Innhold

Innledning

Vedlagte spørsmål er mottatt i forkant av saken om forprosjektet for Kvasnes avløpsrensaneanlegg pr 15.06.2021. Noen av disse (spørsmål a – u) ble sendt ut allerede 14.06.2021. Svar på disse var da klare, og en visste at flere parti skulle ha gruppemøter denne dagen og i den forbindelse etterspurte informasjon. I denne revisjonen er spørsmålene fra v – y lagt til.

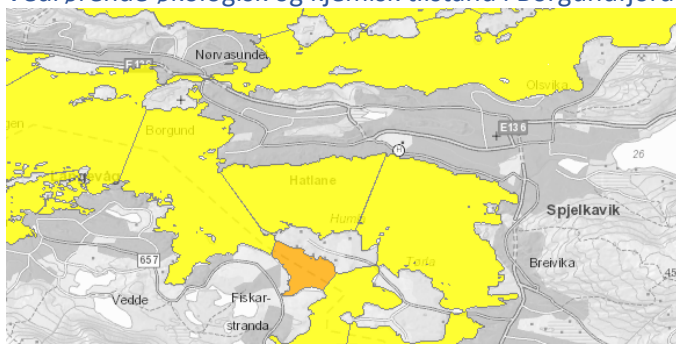
4. Helt ukjent for alle hvorfor utslippspunkt er lagt akkurat der. Hvem satte krysset på kartet?
Utslippspunktet er satt til det «aktuelle» punktet ut fra følgende forhold;

- En vurderte i tillegg å legge utslippst punktet ca 200 meter vest fra valgte sted.

- I forhold til påvirkning av Storfjorden (sedimentering, fortykning, gjennomslag etc) hadde ikke dette noen effekt.
- Ved å etablere utslippet 200 meter vest for valgte sted fikk en et ekstra tap i utslippsledningen på ca 1 meter. Det medførte at en enten måtte pumpe vannet en ekstra meter opp i anlegget, eventuelt etablere en pumpestasjon for å pumpe vannet ut fra anlegget.

Dette ville medføre ekstra investerings- og driftskostnader, og ut fra at en slik lokalisering ikke hadde merkbar virkning på vannforekomsten valgte en gitte punkt.
